**AVIS RELATIF À LA PROTECTION
CONTRE LES EVENTUELS EFFETS NOCIFS ET NUISANCES
PROVOQUÉS PAR LES RAYONNEMENTS NON IONISANTS
GÉNÉRÉS PAR DES ANTENNES ÉMETTRICES STATIONNAIRES**

Commune : MOUSCRON - Exploitant : DIGI

Référence exploitant : HT04280_A

Rapport n° 3371 / 2025

Figure 1 : Vue en plan des lieux de séjour et des points de contrôle

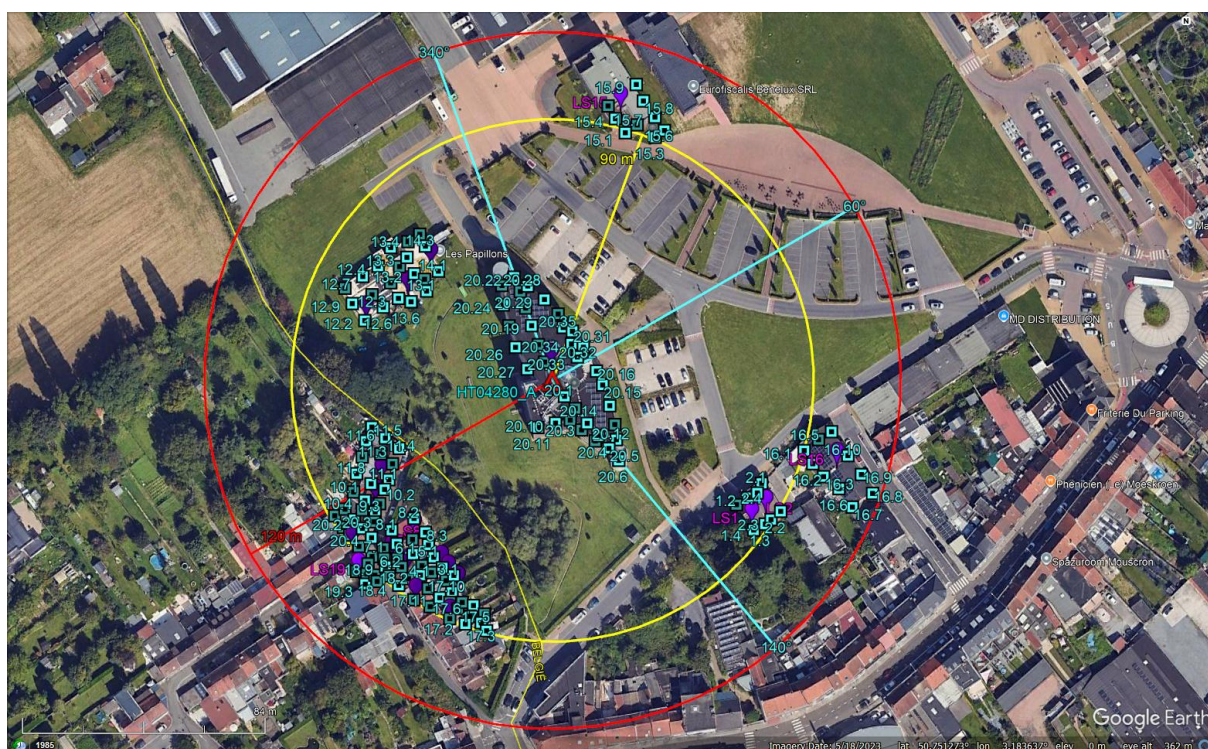
Les fréquences d'émission, la puissance rayonnée par chacune des antennes et leur gain permettent de déterminer le rayon de la zone à analyser. Tout dépassement de la limite par installation est exclu en dehors de cette zone. Le tableau 2 reprend les 35 LS² pour lesquels l'indice d'exposition est le plus élevé. Les différentes colonnes indiquent :

- le numéro du point de contrôle repris sur un des plans de la figure 1;
- le numéro du LS dans lequel se trouve le point de contrôle de la 1^{ère} colonne ;
- l'atténuation d'obstacle prise en compte pour le calcul de l'indice d'exposition dans le LS ;
- le résultat du calcul de l'indice d'exposition.

En ce qui concerne les antennes de l'installation mentionnées dans le tableau 1, la distance maximale à laquelle la limite pourrait être atteinte, à l'extérieur, est égale à 120,3 m. S'il n'y a pas de LS à une distance inférieure, les antennes respectent forcément la limite d'immission.

Dans le cas des LS situés à l'intérieur des bâtiments, une atténuation d'obstacle est prise en compte et il en résulte que la distance maximale à laquelle la limite pourrait être atteinte se réduit à 90,4 m.

Les résultats de l'évaluation décrite au paragraphe 4 indiquent que les antennes émettrices stationnaires de l'installation faisant l'objet du présent avis ne produisent pas, dans un lieu de séjour, un rayonnement électromagnétique maximum supérieur aux limites fixées à l'article 4 du décret.

Figure 2 : Vue en plan des installations d'antennes dans un rayon de 300 mètres autour de l'installation faisant l'objet de la demande d'avis

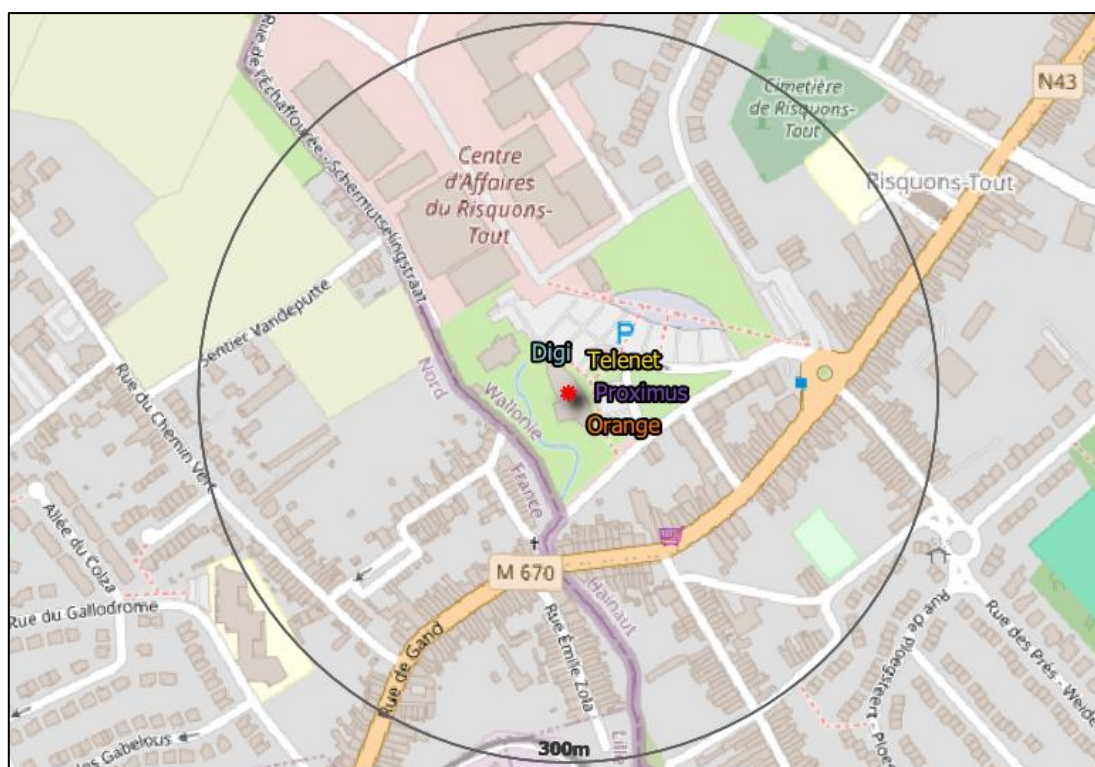
Le plan en projection verticale de la figure 2 indique la localisation des installations d'antennes émettrices stationnaires visées par le décret et situées dans un rayon de 300 mètres autour de l'installation référencée dans le paragraphe 2 et localisée au centre du cercle. Les données de localisation de ces antennes et les avis correspondant sont accessibles via le cadastre en ligne des antennes émettrices stationnaires⁸. Les installations prises en compte dans l'évaluation du respect de la limite cumulative sont les installations d'antennes émettrices déclarées en service par l'exploitant à la date du présent avis, à l'exception de l'installation référencée dans le paragraphe 2 et éventuellement d'autres installations ayant fait l'objet d'une demande d'avis à la même date et qui sont situées à l'intérieur de la zone de 300 mètres de rayon.

- a) il y a au plus 4 installations d'antennes émettrices stationnaires présentes dans la zone d'évaluation de 300 mètres de rayon représentée dans la figure 2, y inclus l'installation référencée dans le paragraphe 2 : la limite cumulative définie à l'article 4, §2 du décret est nécessairement respectée dans les lieux de séjour à l'intérieur de la zone d'évaluation de 300 mètres de rayon ;

- b) il y a exactement 5 installations d'antennes émettrices stationnaires présentes dans la zone d'évaluation de 300 mètres de rayon représentée dans la figure 2, y inclus l'installation référencée dans le paragraphe 2 et il existe, pour 3 ou 4 de ces installations, un avis attestant le respect de la limite abrogée de 3 V/m : la limite cumulative définie à l'article 4, §2 du décret est nécessairement respectée dans les lieux de séjour à l'intérieur de la zone d'évaluation de 300 mètres de rayon ;

- c) dans tous les autres cas, il a été vérifié que la limite cumulative définie à l'article 4, §2 du décret n'est pas dépassée dans les lieux de séjour sur base du nombre d'installations localisées dans la zone d'évaluation de 300 mètres de rayon représentée dans la figure 2, de leur localisation ainsi que des données inscrites dans la figure 1 et au paragraphe 4 du présent avis et dans les avis attestant le respect de la limite par installation ou de la limite abrogée de 3 V/m relatifs aux autres installations reprises dans la figure 2.

Compte tenu des considérations ci-dessus, il apparaît que l'intensité du rayonnement électromagnétique généré, dans les lieux de séjour situés dans un rayon de 300 mètres autour de l'installation référencée dans le paragraphe 2, par l'ensemble des antennes émettrices stationnaires de l'ensemble des exploitants du même site d'antennes émettrices stationnaires respecte la limite fixée à l'article 4, § 2 du décret.
